# Audyt bezpieczeństwa ruchu drogowego na przykładzie skrzyżowania ulic Krygiera – Granitowa w Szczecinie

"Przebudowa skrzyżowania ul. Floriana Krygiera z ul. Granitową z przedłużeniem do autostrady A-6" – ETAP III

*Projekt budowlany*

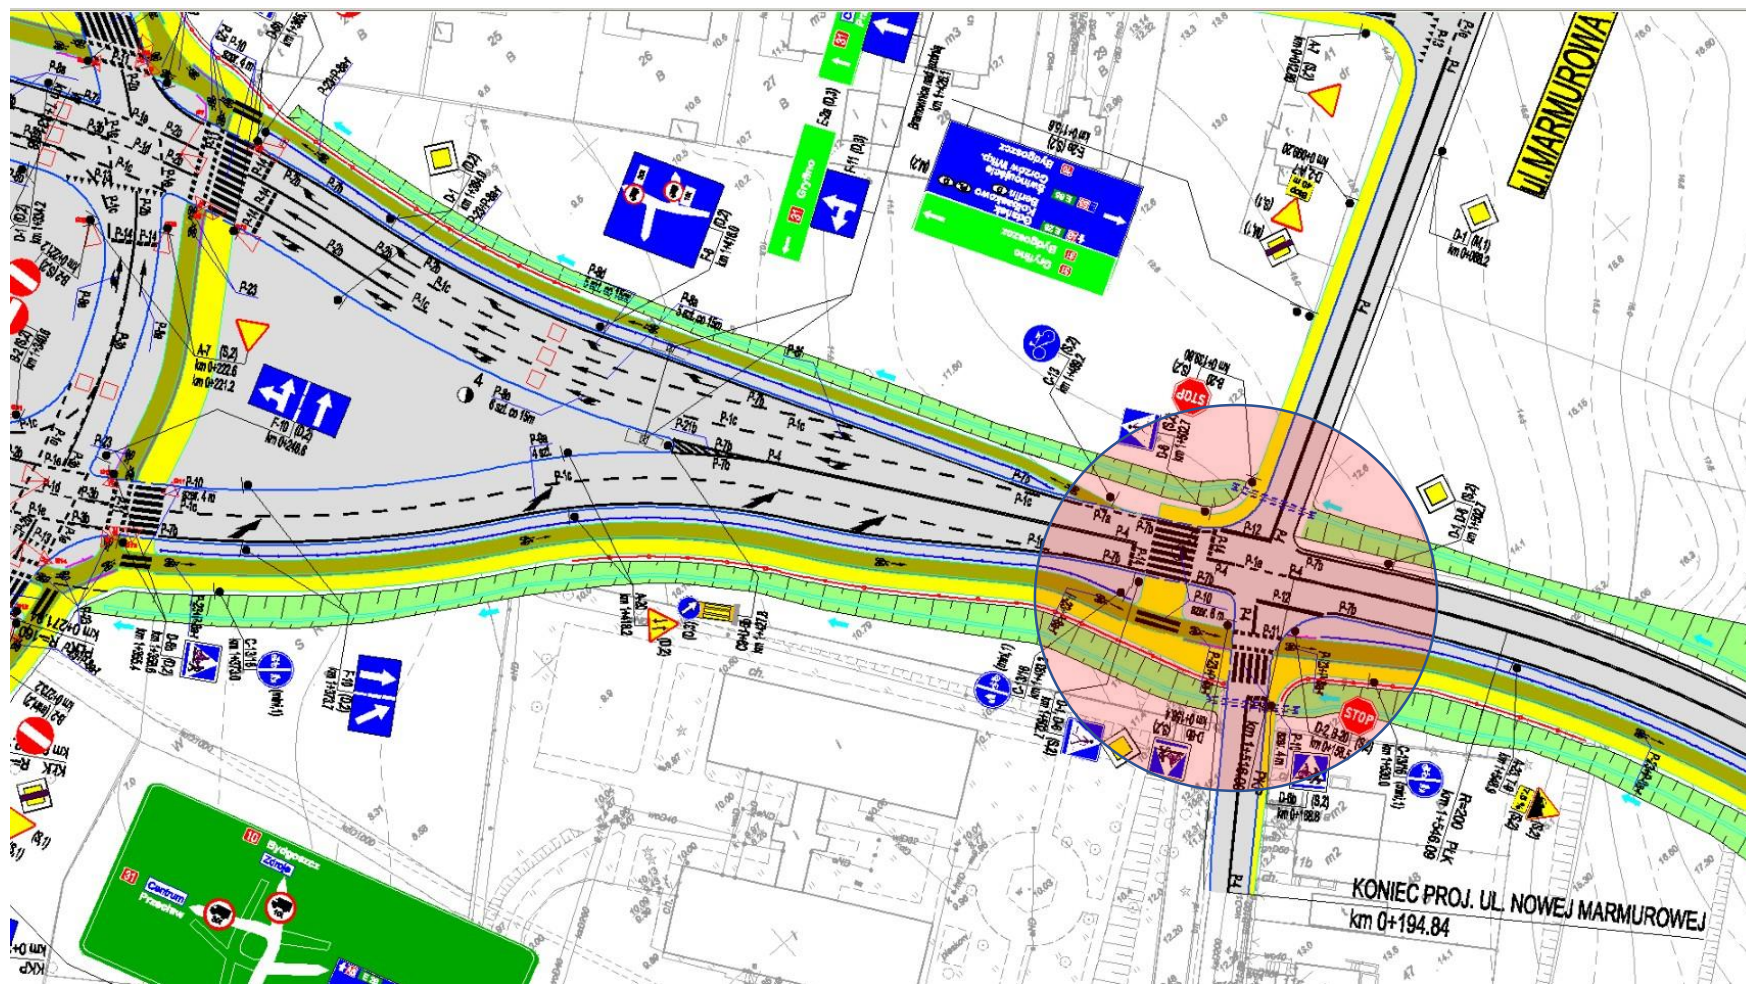
### Spostrzeżenie 2:

Nieprawidłowa lokalizacja przejścia dla pieszych na skrzyżowaniu ulic Floriana Krygiera – Marmurowa Nowa. Duże prędkości pojazdów dojeżdżających do przejścia (duże pochylenie niwelety podłużnej trasy głównej. Lokalizacja przejścia w miejscu zakończenia dodatkowego pasa ruchu prowadzącego z kierunku skrzyżowania do autostrady A-6.

Należy przeanalizować zasadność lokalizacji przejścia dla pieszych w przedmiotowej lokalizacji.

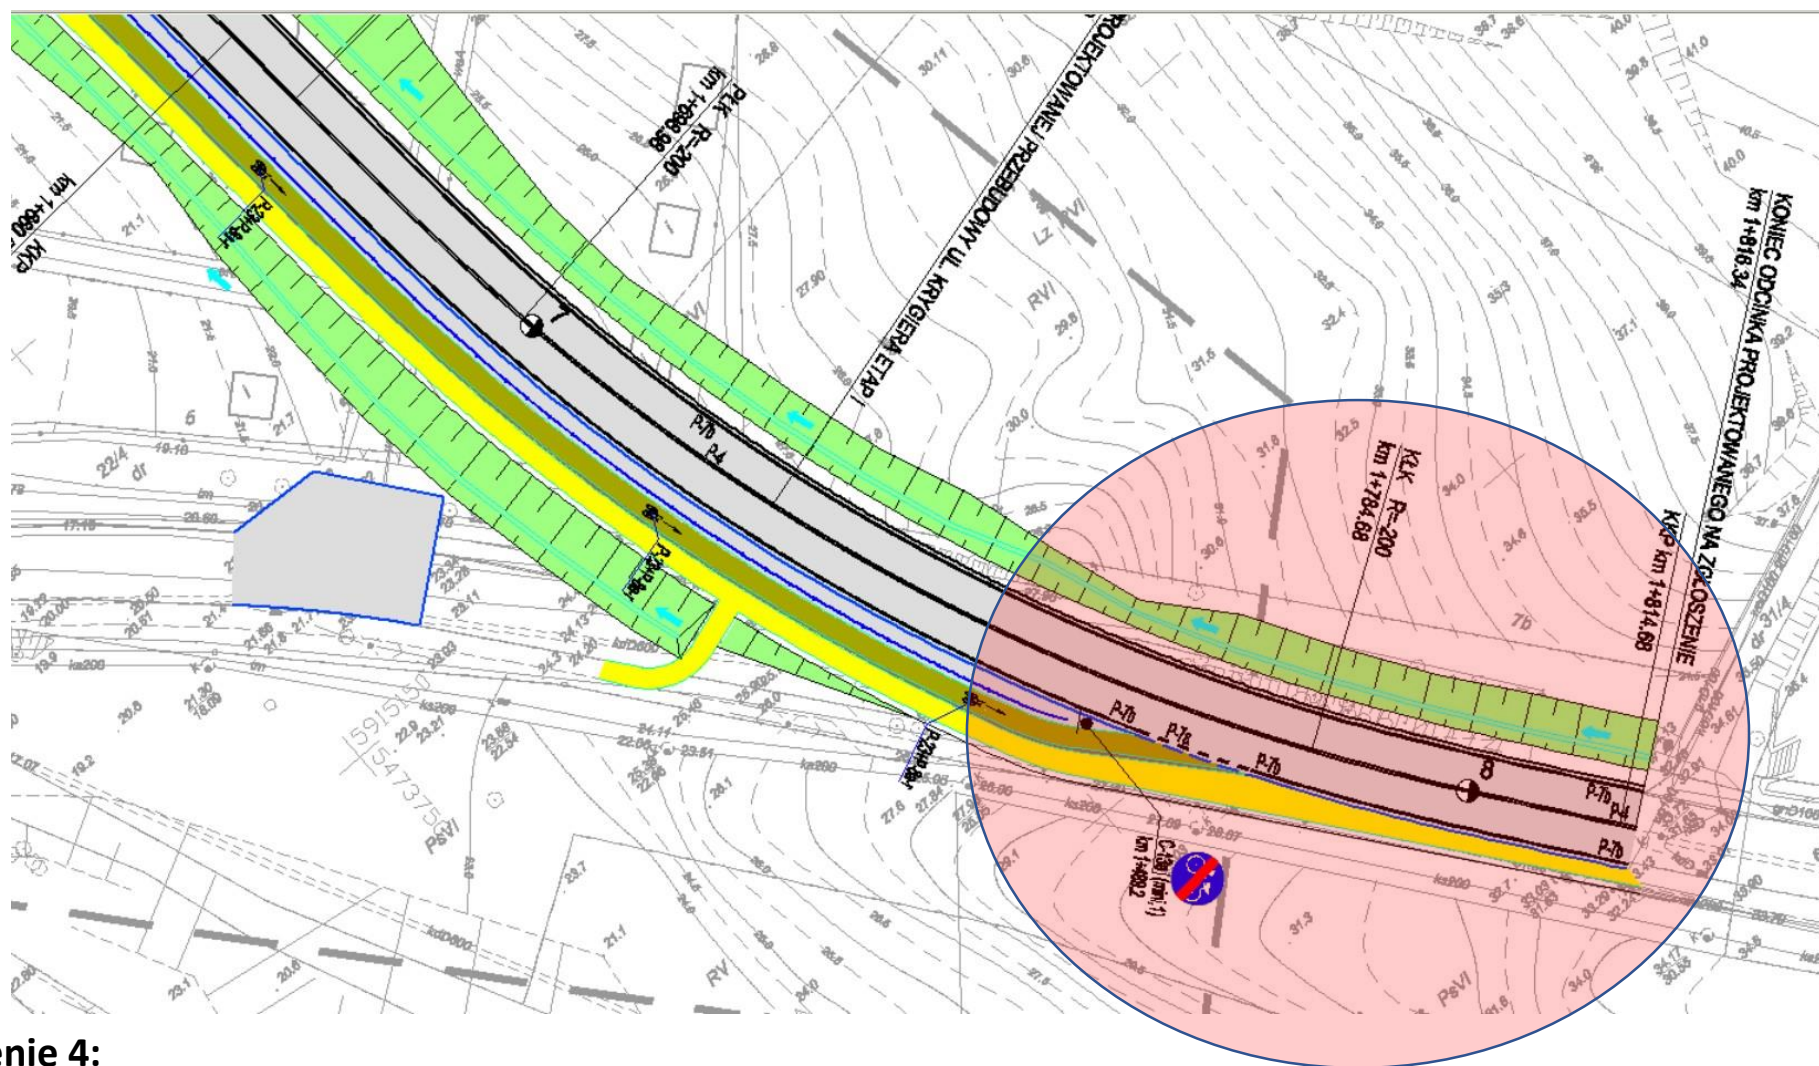
### Spostrzeżenie 4:

Włączenie ścieżki rowerowej w ul. Morwową w kierunku węzła drogowego "Szczecin Podjuchy" stwarza zagrożenie bezpieczeństwa ruchu. Rowerzysta na dużym pochyleniu podłużnym (wzniesienie 7,5%) oraz poprzecznym jezdni (5%) będzie włączał się do ruchu o charakterze tranzytowym wyprowadzającym pojazdy samochodowe z miasta w kierunku drogi A-6 i S-3.

Należy przeanalizować sposób kontynuacji ścieżki rowerowej w analizowanym obszarze.

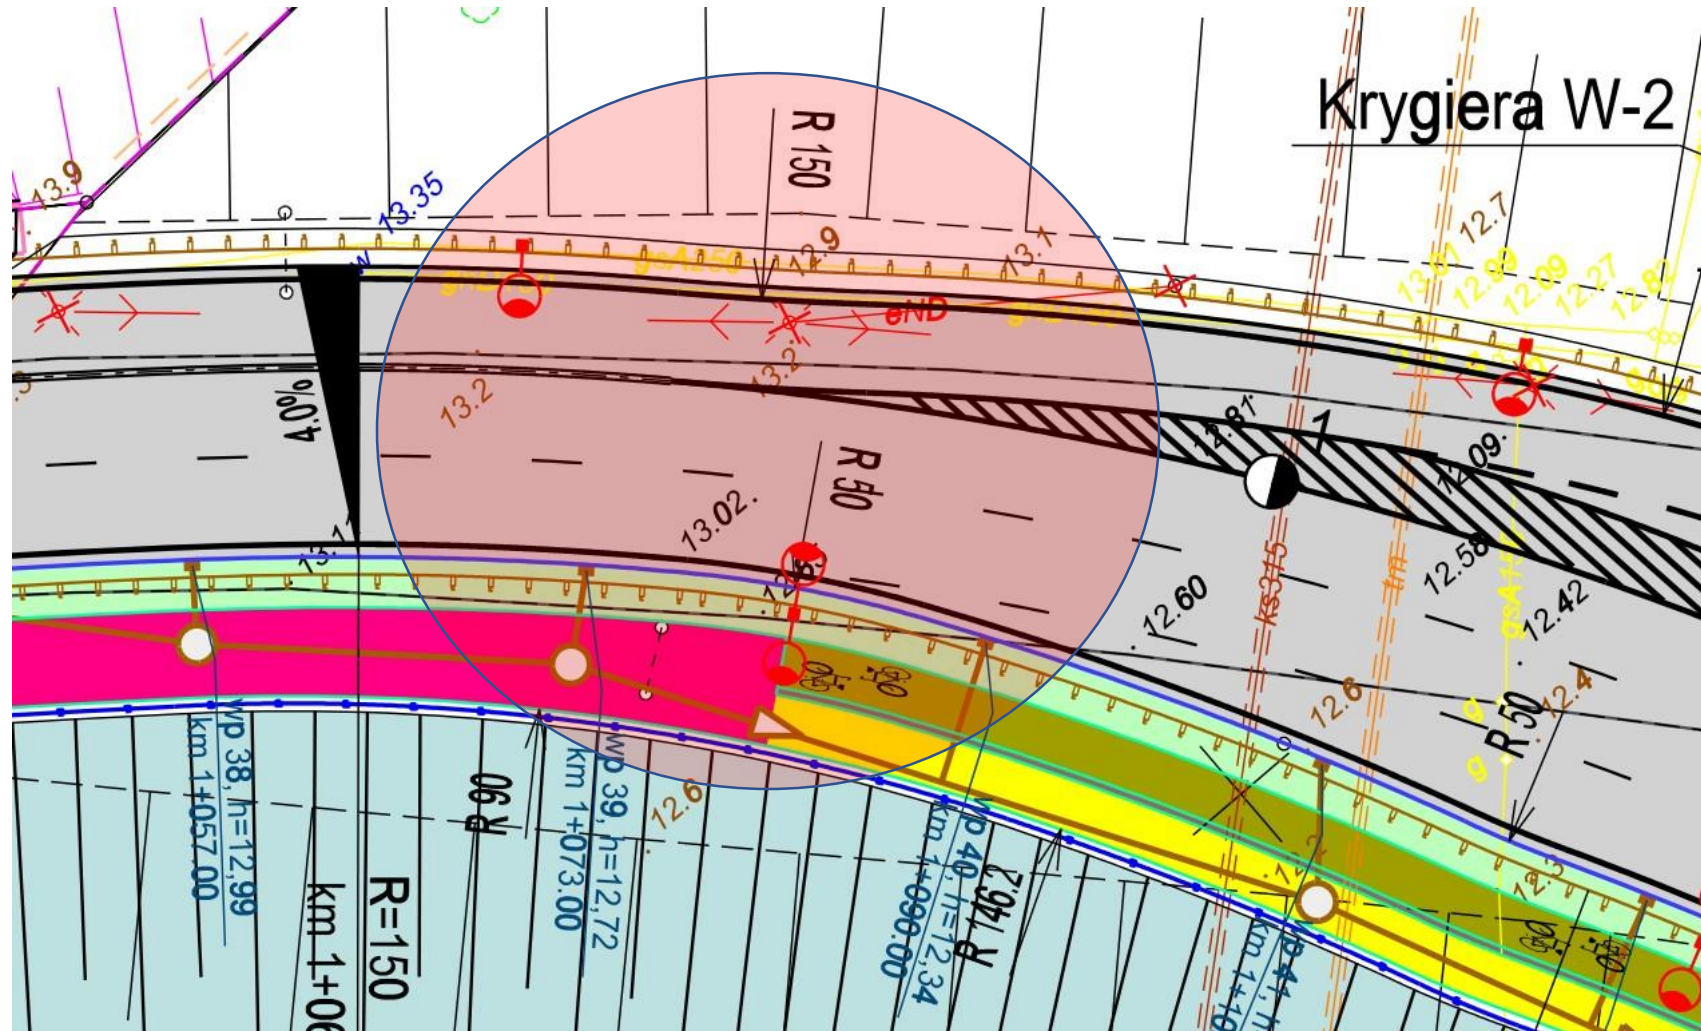
**Spostrzeżenie 7:**  
Załamanie krawędzi jezdni (strona wschodnia) w km około 1+075 trasy głównej.

**Wlot z dojazdu prowadzącego od ul. Ciasnej w kierunku ul. Floriana Krygiera jest zlokalizowany zbyt blisko skrzyżowania z wyspą centralną.**

**Możliwość jazdy pod "prąd" z wlotu z dojazdu prowadzącego od ul. Ciasnej w kierunku Ronda Hakenia.**

**Zalecenie:**  
Przeanalizować możliwość zachowania płynnej geometrii krawędzi jezdni

**Przeanalizować zmianę sposobu skomunikowania ulicy Ciasnej z projektowanym układem drogowym.**

**Należy przeanalizować rozwiązanie Anny w celu zapewnienia odpowiedniej widoczności oraz wyeliminowania możliwości jazdy pod "prąd".**

**Należy zmienić geometrię wlotów lub oznakowanie poziome.**

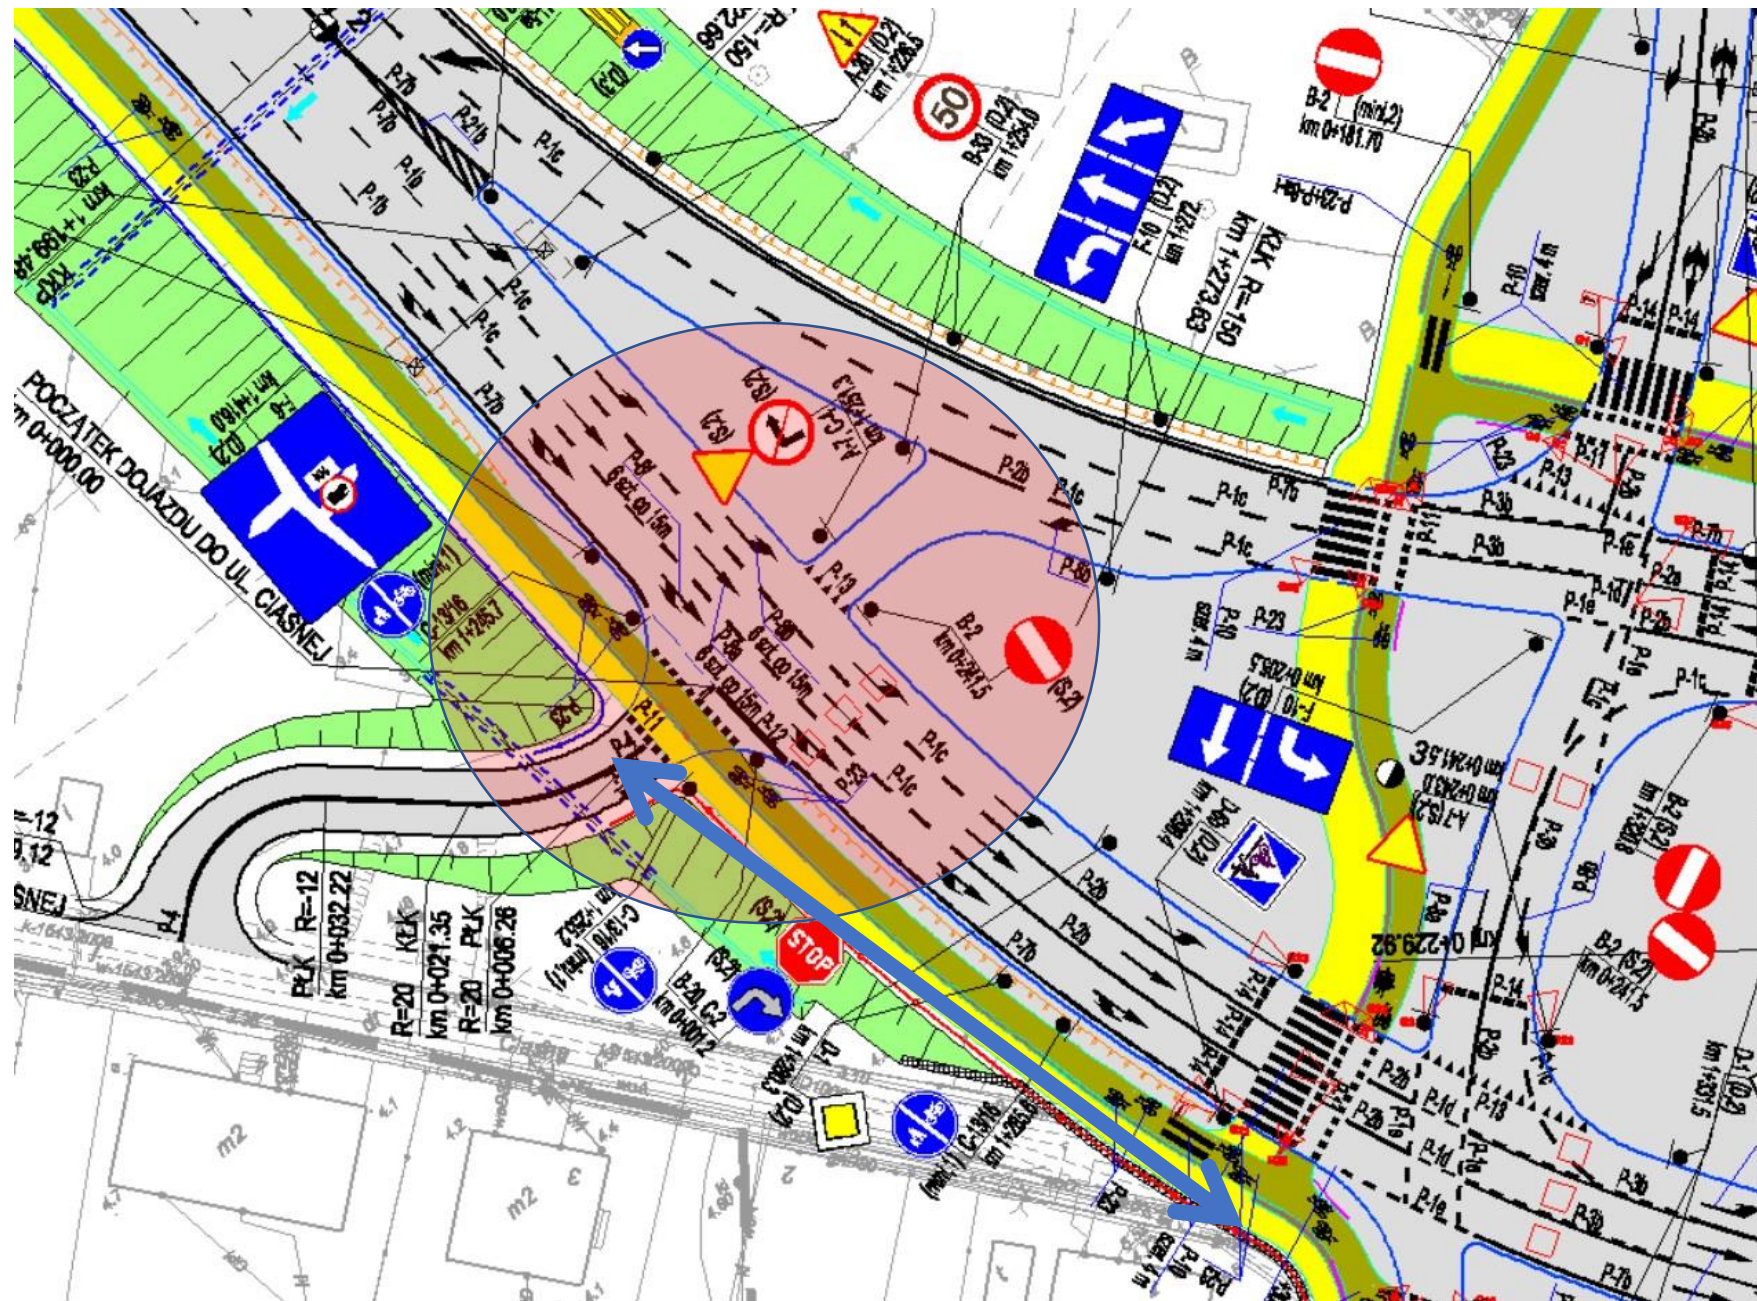
**Brak właściwego zakończenia istniejącego przebiegu ul. Ciasnej.**

**Brak znaku D-4a „droga bez przejazdu”.**

**Należy zaprojektować rozwiązanie umożliwiające zawracanie oraz uzupełnić oznakowanie pionowe.**

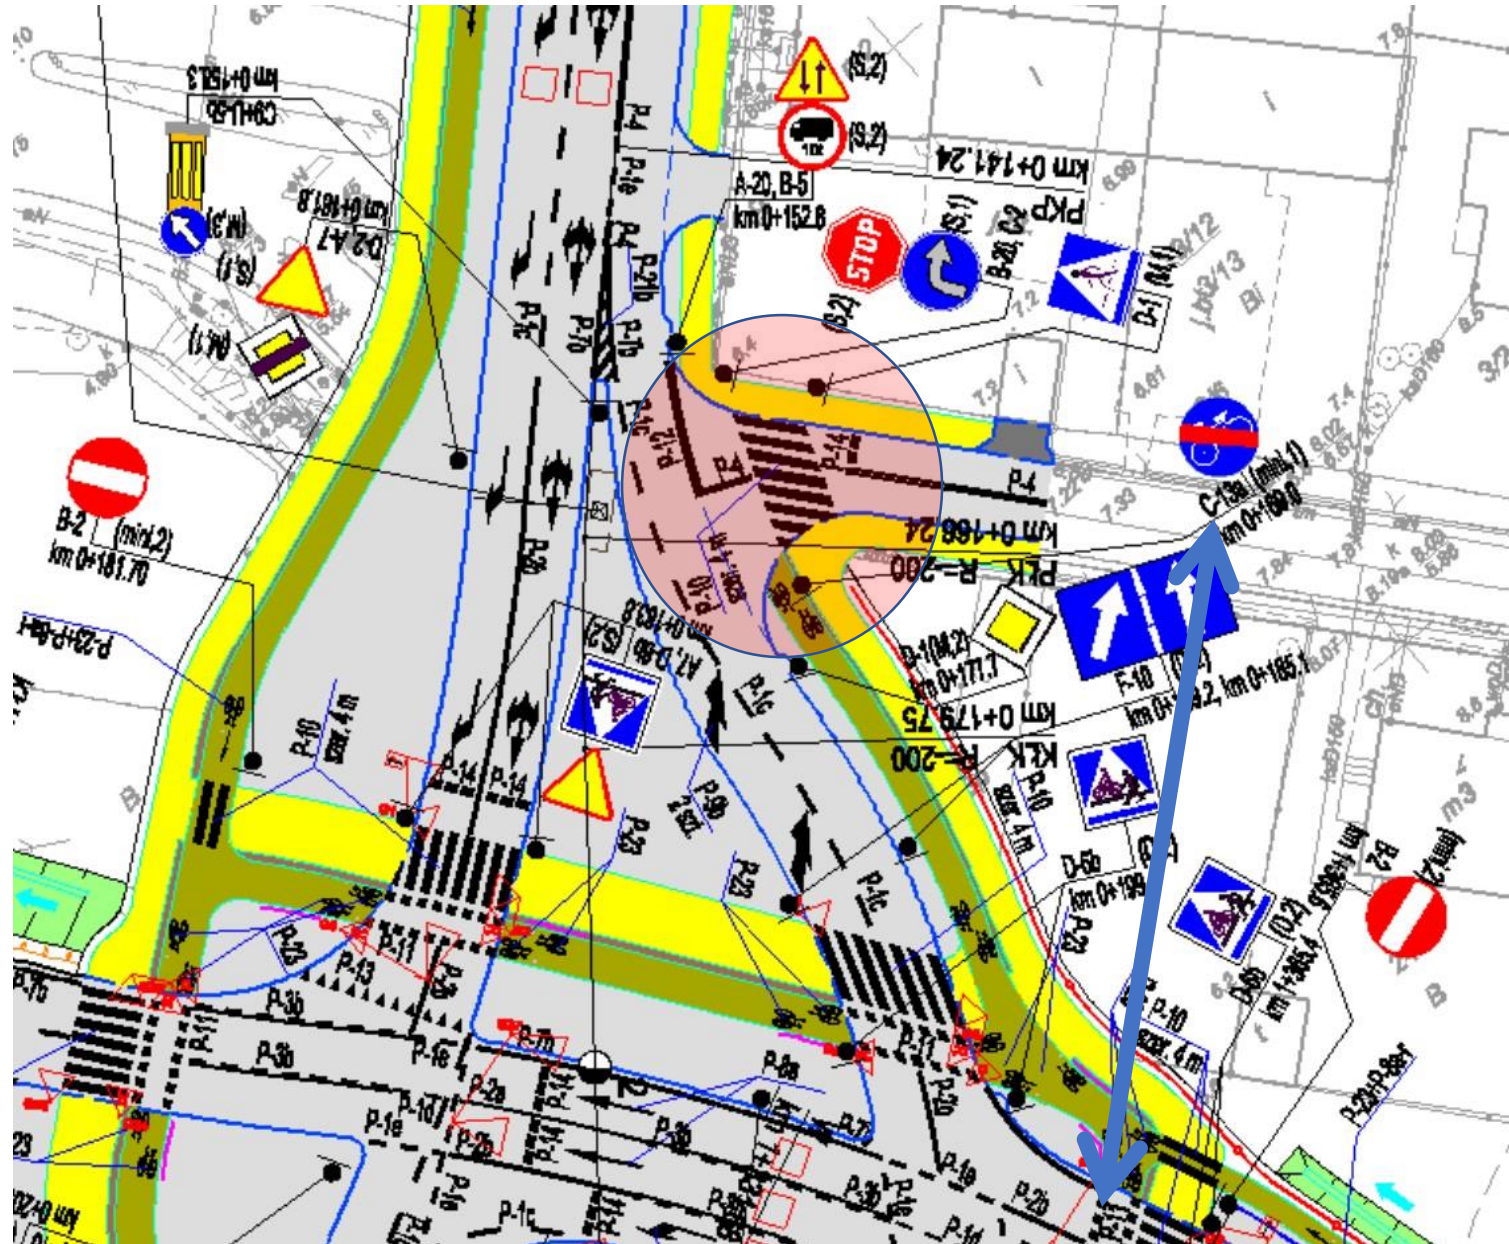
**Wlot z ul. Zakręt jest zlokalizowany zbyt blisko skrzyżowania z wyspą centralną. Występuje dodatkowy punkt kolizji dla relacji wyjeżdżającej z wlotu z zanikającym pasem ruchu od strony skrzyżowania z wyspą centralną.**

**Nieprawidłowe zakończenie ścieżki rowerowej w rejonie skrzyżowania ulic Granitowej - Zakręt.**

**Widoczność przejść dla pieszych i przejazdów rowerowych może być ograniczona przez kolejki pojazdów**

**Przeanalizować zmianę sposobu skomunikowania ulicy Zakręt z projektowanym układem drogowym.**

**Przeanalizować zmianę sposobu rozwiązania włączenia ścieżki rowerowej w przebieg ul. Granitowej.**

**Przeanalizować czy zapewniono właściwe warunki widoczności.**
